Aménagement hydroélectrique de la Péribonka

**Réponses aux autorités fédérales
concernant l'étude d'impact**

Août 2003

**Hydro-Québec Production
Août 2003**

Figure 2 : Bathymétrie du confluent des rivières Manouane et Péribonka

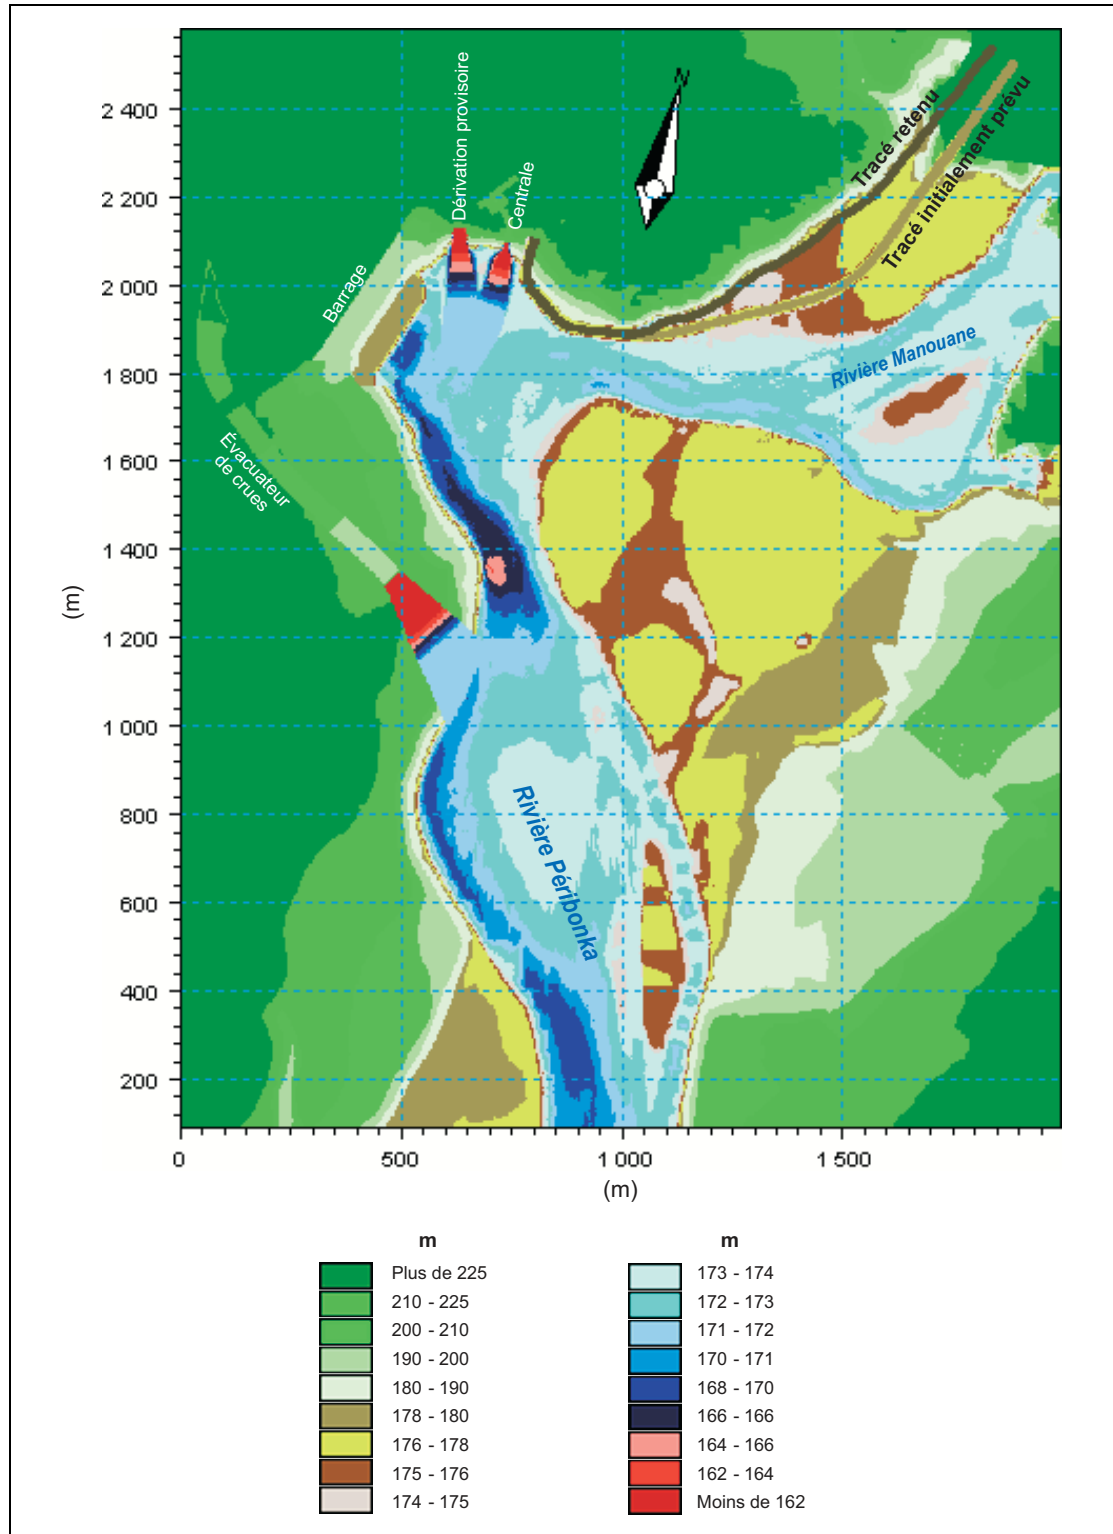
La construction du chemin d'accès permanent à la centrale près de la rive droite de l'embouchure de la rivière Manouane entraînera une restriction de la largeur de la rivière. Selon la planche 2-6 de l'EI la largeur du chemin d'accès semble représenter 5 à 10 % de la largeur de la rivière. Par contre, dans l'Étude hydraulique des écoulements à la confluence des rivières Péribonka et Manouane, le chemin d'accès semble représenter près de 20 % de la largeur de la rivière.

- *Quels seront les effets de la diminution de la largeur du cours d'eau par la construction du chemin d'accès sur ses conditions hydrauliques et leurs impacts sur la migration des poissons et leur réussite à atteindre efficacement les sites situés en amont?*
- *Quels pourraient être les effets cumulés des modifications hydrologiques et hydrauliques de la gestion de la centrale et de la présence de l'accès permanent à l'embouchure de la rivière Manouane sur la capacité des différentes espèces de poissons à atteindre les sites de fraie situés dans ce cours d'eau?*

Du point de vue de l'hydrodynamique, la présence du nouveau chemin a très peu de conséquences. La vitesse moyenne d'écoulement le long de la rive gauche augmente très légèrement, passant, en conditions d'exploitation, de 0,6-0,7 m/s à 0,7-0,8 m/s. Cette augmentation de vitesse n'a lieu que sur un court tronçon et le risque d'érosion n'est pas plus grand, puisqu'il s'agit d'un secteur pavé de cailloux d'environ 12 cm ne pouvant être entraînés à cette vitesse (voir la figure 2).

Compte tenu de la faible augmentation de la vitesse du courant le long de la rive gauche, la présence du chemin d'accès à la centrale n'empêchera pas les poissons d'atteindre les frayères situées en amont.
